Operação de Loteamento - Informação Prévia

Pedido de informação prévia de loteamento

Anexo à informação n.º 8548/2023 – DMOTDU/DOTPUI/DPIUM

Assunto: Pedido de informação prévia de loteamento (junção de elementos)

Fig. 2 – Planta de implantação do loteamento (fonte: pedido de informação prévia)

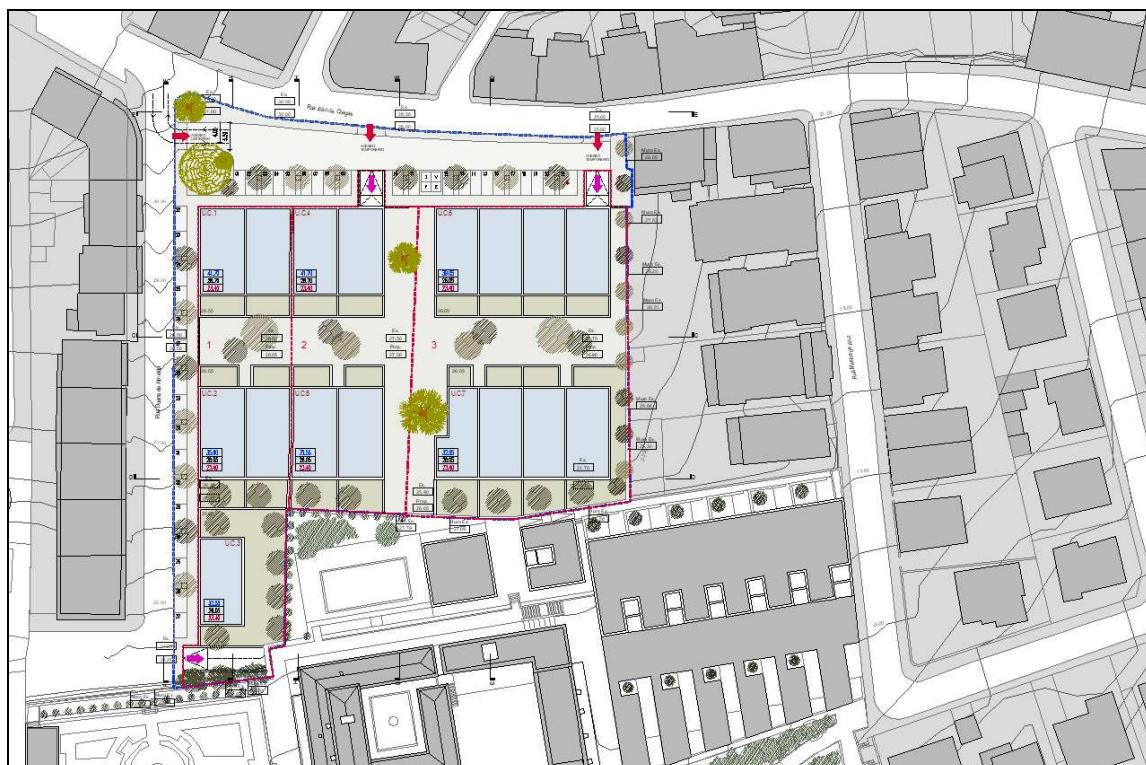
Relativamente ao acesso viário ao loteamento/edifícios, o mesmo será efectuado pela Rua João Chagas (através de dois locais temporários, quer permitirão aceder aos lotes 2 e 3) e pela Rua Duarte de Almeida (através de dois locais, um para o lote 1 e um outro para os lotes 2 e 3 que será criado após o encerramento dos acessos temporários).

Contudo, verifica-se que o acesso “definitivo” através da Rua Duarte de Almeida (para os lotes 2 e 3) coincide com uma área afecta à estrutura ecológica complementar do PDM de Oeiras, nomeadamente com o sistema hidrogeológico. Importa referir que este sistema hidrogeológico corresponde ao poço e ao moinho existentes.

Atendendo ao facto que o acesso viário “temporário” aos lotes 2 e 3, a partir da Rua Duarte de Almeida, só poderá ser materializado entre duas árvores classificadas a preservar (Dragoeiro e Araucária) e que, consequentemente, implica a demolição do moinho e tamponamento do poço, constata-se num primeiro momento que este acesso não será viável.

- Os acessos viários deverão possuir raios de curvatura mais “generosos”;
- Os dois acessos viários através da Rua João Chagas deverão ter sentidos de circulação diferenciados, isto é, um de entrada e outro de saída;
- A salvaguarda e a continuidade do percurso pedonal, quer ao longo dos acessos viários quer ao longo da Rua João Chagas;
- Deverá ser previsto um tratamento ao nível do espaço público envolvente, em especial na Rua João Chagas, quer ao nível do traçado (mais homogéneo) quer ao nível do aumento da largura dos passeios (do lado da presente proposta e do outro lado da via);
- Toda a bolsa de estacionamento (em frente dos lotes 1, 2 e 3) deverá ser de coexistência e deverá privilegiar-se o enquadramento com o moinho, poço e as árvores existentes (classificadas).

Como tal, e como base nos novos pressupostos, considera-se de manter, como definitivo, os acessos viários aos lotes 2 e 3 pela Rua João Chagas e o acesso viário ao lote 1 pela Rua Duarte de Almeida no final do impasse (como inicialmente previsto).

- Os acessos viários deverão possuir raios de curvatura mais “generosos”;
- Os dois acessos viários através da Rua João Chagas deverão ter sentidos de circulação diferenciados, isto é, um de entrada e outro de saída;
- A salvaguarda e a continuidade do percurso pedonal, quer ao longo dos acessos viários quer ao longo da Rua João Chagas;
- Deverá ser previsto um tratamento ao nível do espaço público envolvente, em especial na Rua João Chagas, quer ao nível do traçado (mais homogéneo) quer ao nível do aumento da largura dos passeios (do lado da presente proposta e do outro lado da via);
- Toda a bolsa de estacionamento (em frente dos lotes 1, 2 e 3) deverá ser de coexistência e deverá privilegiar-se o enquadramento com o moinho, poço e as árvores existentes (classificadas).
